**INFORME DE HITO DE CONTROL
N° 011-2026-OCI/5303-SCC**

**PROYECTO DE INVERSIÓN:
“CREACIÓN DEL MALECÓN NORTE Y SUR EN LA
FRONTERA PERÚ - ECUADOR, DISTRITO DE AGUAS
VERDES, PROVINCIA DE ZARUMILLA, REGIÓN TUMBES”
- CUI N° 2288094**

**HITO DE CONTROL N° 3 – ELABORACIÓN DEL
EXPEDIENTE TÉCNICO A FEBRERO DE 2026**

Imagen n.° 3
Extracto del plano de cortes longitudinales y transversales – zona sur 01

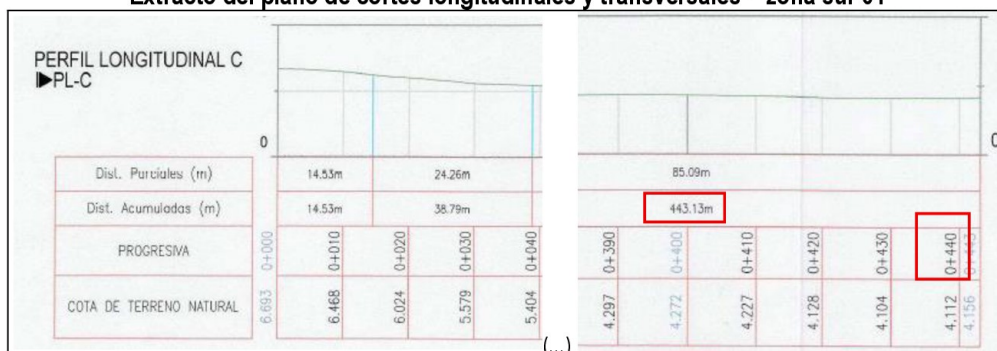
Al respecto, de la revisión selectiva de los planos que se encuentran en el anexo del informe de estudio topográfico y geodésico (que forma parte del entregable n.° 1), se advierte que el Contratista presentó los planos de cortes longitudinales y transversales – zona sur 01 y zona sur 02, donde se graficó el perfil longitudinal C (PL-C), cuya longitud es de 443,31 metros, según se muestra en la imagen siguiente.

Sin embargo, para el gráfico de los cortes transversales, sólo se presentaron 4 secciones: sección transversal 04 – ST-04; sección transversal 05 – ST-05; sección transversal 06 – ST-06 y sección transversal 07 – ST-07 (como se muestra en el plano de cortes longitudinales y transversales – zona sur 02). En ese sentido, el Contratista no graficó en los planos, las secciones trasversales de las calles con un mínimo de 3 secciones por cada 100 metros, según lo establecido en los términos de referencia, puesto a que, para un tramo de 443,31 metros, debió presentar por lo menos 12 secciones transversales para este tramo.

- Secciones transversales de todas las calles, mínimo 3 cada 100 metros en terrenos planos y mínimo 6 por cuadra donde exista desnivel pronunciado entre ambos frentes de calle y donde exista cambio de pendiente.
